Parecer nº 257/SEMAP/SUPRAM SUL - DRRA/2022

PARECER ÚNICO Nº 257/2022		
Nº Documento do Parecer Único vinculado ao SEI: 51563669		
<b>INDEXADO AO PROCESSO:</b> Licenciamento Ambiental	<b>PA COPAM:</b> 1264/2022	<b>SITUAÇÃO:</b> Sugestão pelo Indeferimento
<b>FASE DO LICENCIAMENTO:</b> Licença Prévia, de Instalação e Operação concomitantes - LAC1		<b>VALIDADE DA LICENÇA:</b> -

O empreendimento Fabio das Mercês Silva protocolou em 22/03/2022 via Sistema de Licenciamento Ambiental o processo administrativo SLA nº1264/2022 visando obter licença ambiental para implantar uma unidade de extração e beneficiamento de Manganês no interior da poligonal ANM 831.088/2005, localizado na Fazenda Limeira, município de Nazareno – MG.

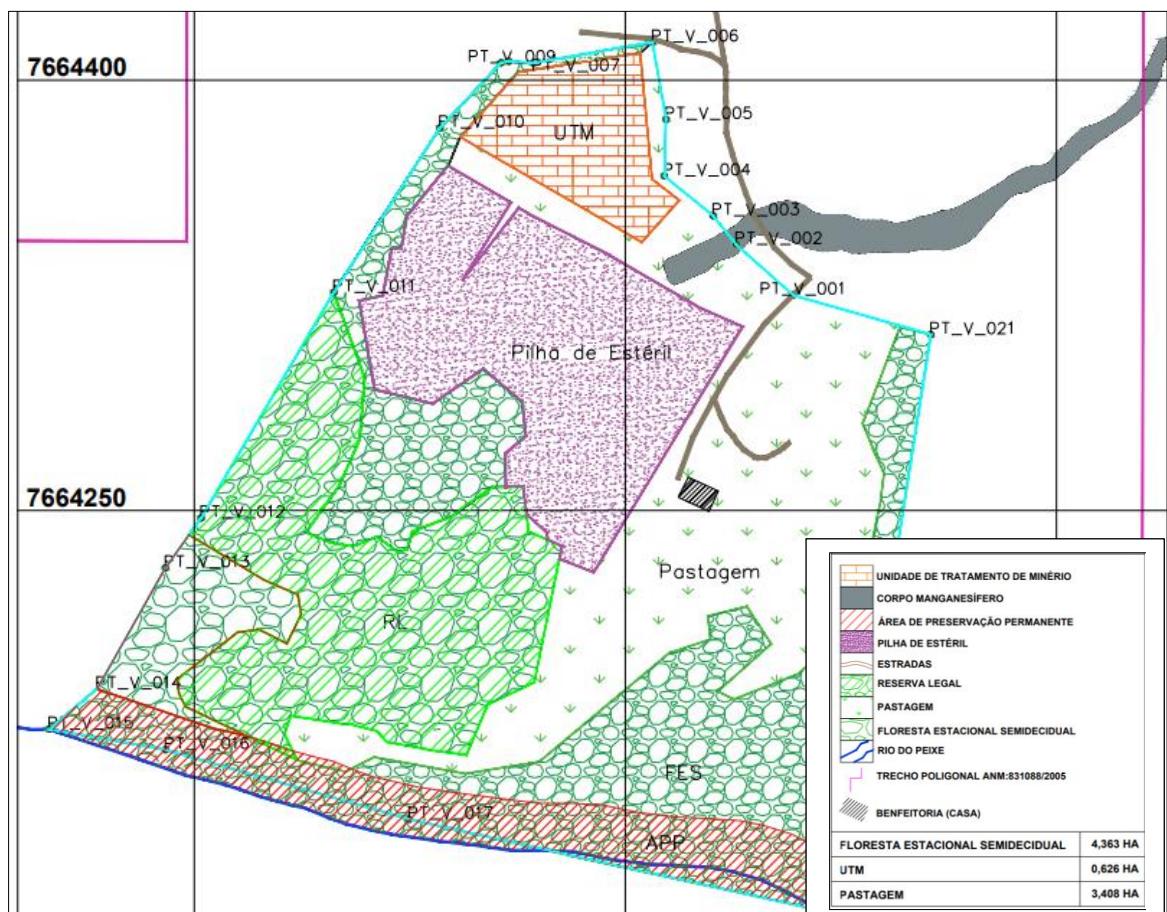
A área de lavra indicada pelo empreendedor em campo não corresponde à área ilustrada na planta apresentada no processo.

A vistoria na propriedade onde pretende-se instalar o empreendimento foi realizada dia 12/04/2022, Auto de Fiscalização SISFAI nº 221851/2022, na qual foi relatado: “**A área de lavra indicada pelo empreendedor em campo não corresponde à área ilustrada na planta apresentada no processo.** Conforme relatado pelo empreendedor, a lavra se iniciará próximo das coordenadas planas UTM 7664299.82 m S, long 536275.91 m E, e se desenvolverá no sentido sudoeste (em direção à residência). O empreendedor relatou que o levantamento desta nova frente de lavra já foi realizado e que foi protocolado junto à ANM”.

Assim, conclui-se que a planta topográfica apresentada não corresponde ao local pretendido para extração, necessitando de alteração do projeto.

**Imagem 3:** Planta topográfica apresentada nos autos do processo, ilustrando a Fazenda Limeira e sua APP e Reserva Legal; área da Pilha, área da UTM e corpo Magnesífero. Ressalta-se que a localização do corpo Marnesífero alocado na planta não corresponde com a região de lavra informada em vistoria.

**Imagem 4:** Conforme informações declaradas no CAR, em branco, limites da propriedade; em verde, Reserva Legal; em azul, APP; em amarelo “possível” área de lavra conforme informado em vistoria.

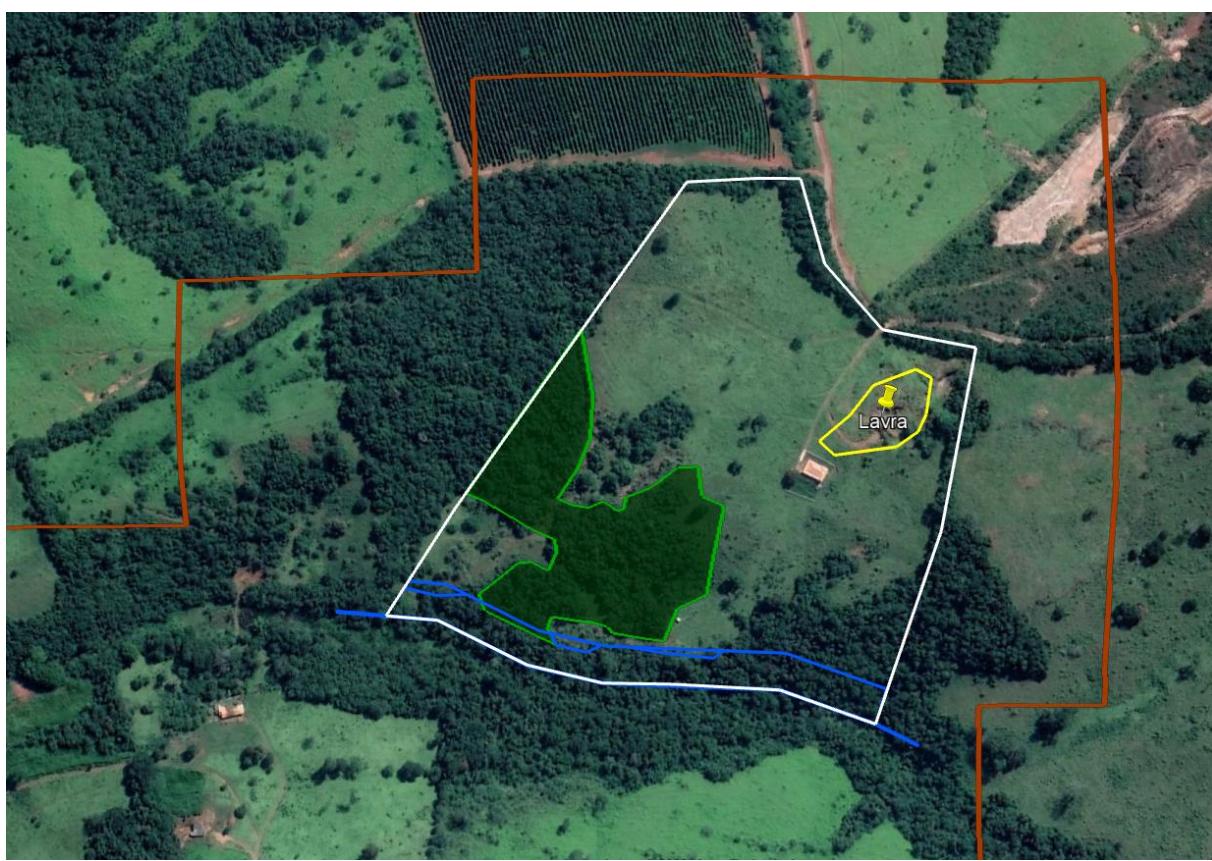
A área onde será instalado o empreendimento é basicamente composta por pastagem e fragmentos de vegetação nativa. Porém, projetando-se a área requerida para a pilha, UTM, e supostamente a área de lavra, percebe-se que será necessária a **supressão de indivíduos arbóreos isolados e talvez pequeno fragmento de vegetação próximo à possível área**

**de lavra.** Destaca-se que, uma vez que há divergência de informações na área real de lavra e o corpo magnesífero apresentado em planta, sem a devida delimitação da Área Diretamente Afetada – ADA da lavra, não é possível definir a área de intervenção (supressão).

Sendo necessária as supressões, o empreendedor deverá informá-las na formalização do processo e formalizar via SEI o processo de intervenção ambiental, conforme procedimentos estipulados na Resolução Conjunta SEMAD/IEF nº 3102/2021 e Decreto nº 47.749/2019.
